Formular de evaluare a condițiilor de accesibilitate a clădirilor publice

Categorii	Indicatori	Date colectate
Localitate, raion:	Costangalia (Cimislia)	
Adresa, strada, nr.:	-	
Instituția:	BESV-11/21(Cladire Administrativa)	
Tipul instituției:	BESV	
Latitudinea:	46.61677 ,	
Longitudinea:	28.801253

Fig. V.32.b Rampă de acces paralelă cu intrare în clădire

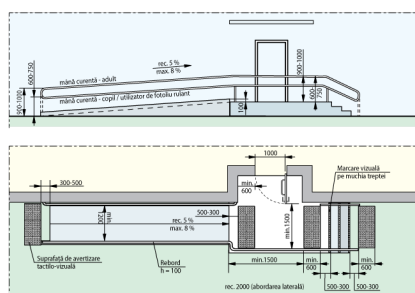
Intrarea în clădire este la nivelul solului:	Nu
Dacă este folosită o intrare alternativă, există indicatoare care arată direcția către aceasta:	Da
La intrare sunt trepte:	Da, 7 trepte , Înălțime totală a treptelor/scărilor (cm)120 cm
La intrarea în clădire este instalată o platformă de ridicare (verticală sau înclinată):	Da
În cazul în care platforma de ridicare nu poate fi utilizată fără asistență, este amplasat un buton de apelare a personalului:	Nu
Ușa se deschide în interior sau exterior:	Exterior
Dimensiunile pragului/spațiului din fața ușii de intrare în clădire:	120 cm x 300 cm
Dacă există trepte, sunt semnalate treptele cu elemente contrastante și/sau tactile:	Da Standard: prima și ultima treaptă trebuie semnalate în culori contrastante
Există rampă de acces:	Nu
Nu există rampă, dar sunt șine metalice:	Nu

Fig.V.1 Buzunare la coridoare /p.47/

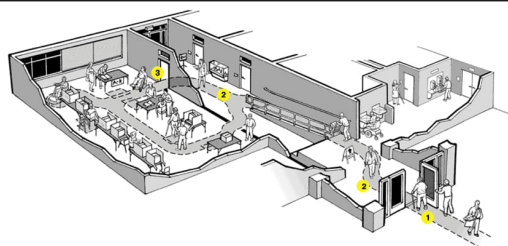
Coridoare:	Da
Lățimea coridorului (în cel mai îngust loc) este peste 150 cm?	Da
Trepte:	Da , 9 trepte , înălțimea:150 cm
Dacă sunt trepte, este o rampă interioară:	Nu
Dacă există trepte, sunt semnalate treptele cu elemente contrastante și/sau tactile:	Nu Standard: prima și ultima treaptă trebuie semnalate în culori contrastante
Pardoseala/podeaua în coridor este suprafață accesibilă:	Da
Suprafață alunecoasă:	Nu
Bariere/obstacole:	Nu
Culori contrastante (este o diferență de culoare contrastantă (culori închise / culori deschise) între perete și podea):	Da
Iluminare bună (lumină de zi și lumină artificială) pe hol și pe culoarele principale:	Parțial

Fig. V42.a Amenajarea unei cabine WC adaptate - tip A

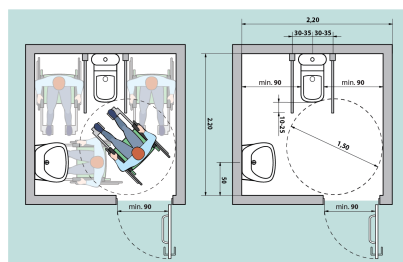
Grup sanitar în exterior:	Da
Grup sanitar în interior:	Nu
